**COMMUNE DU TAMPON**  
DÉPARTEMENT DE LA RÉUNION

**MODIFICATION  
DE DROIT COMMUN DU PLU  
N°1  
(dossier de synthèse)**

**Procédure de la modification de droit commun***(L.153-36 et suivants du CU)***OBJETS DE LA MODIFICATION****1- Suppression du classement en zone inondable issu du STPC pour les parcelles BW0131, 0132 et 3279**

SITUATION DES PARCELLES VISEES - MODIFICATION DE DROIT COMMUN DU PLU N°1

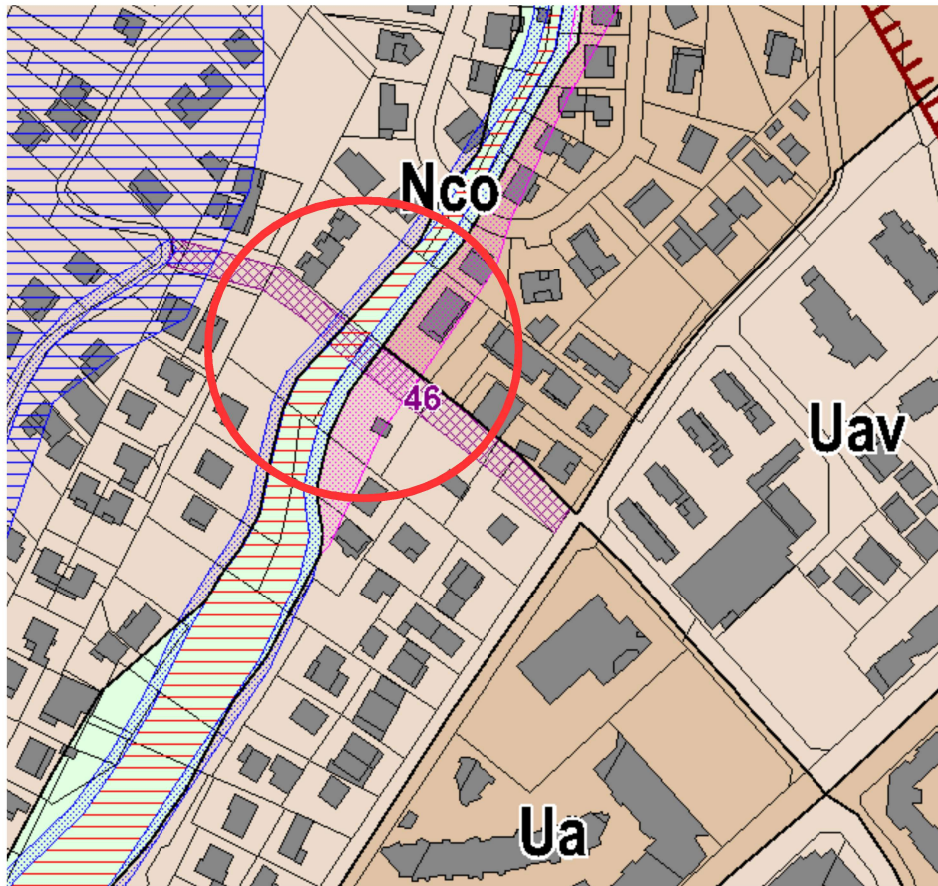
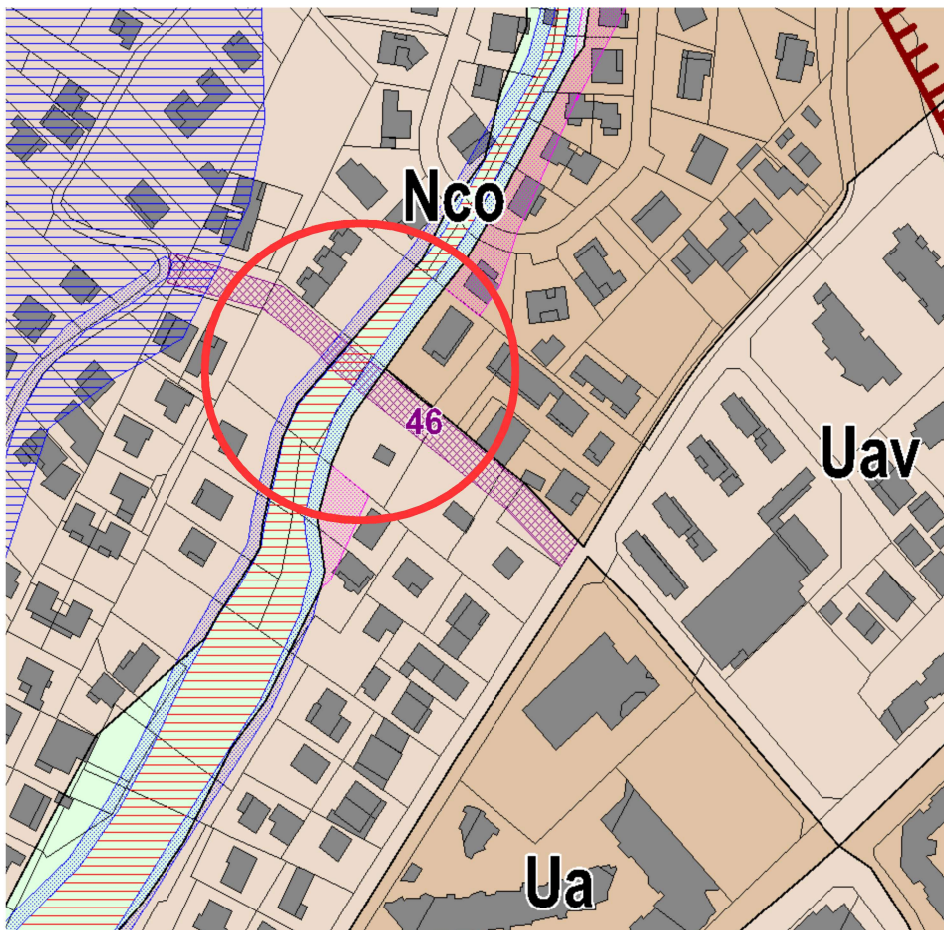
La suppression du classement en zone inondable issu du STPC pour les parcelles BW0131, 0132 et 3279 se traduit par une évolution cartographique au droit de ces parcelles.

La représentation cartographique (reprise au format CNIG) ci-après fait apparaître la situation des parcelles susmentionnées « avant » et « après » modification :

**Ces dispositions, en conséquence de l'annulation du classement en zone inondable issu du STPC demandée sur les parcelles BW0131, 0132 et 3279, ne s'appliqueront plus sur lesdites parcelles.**
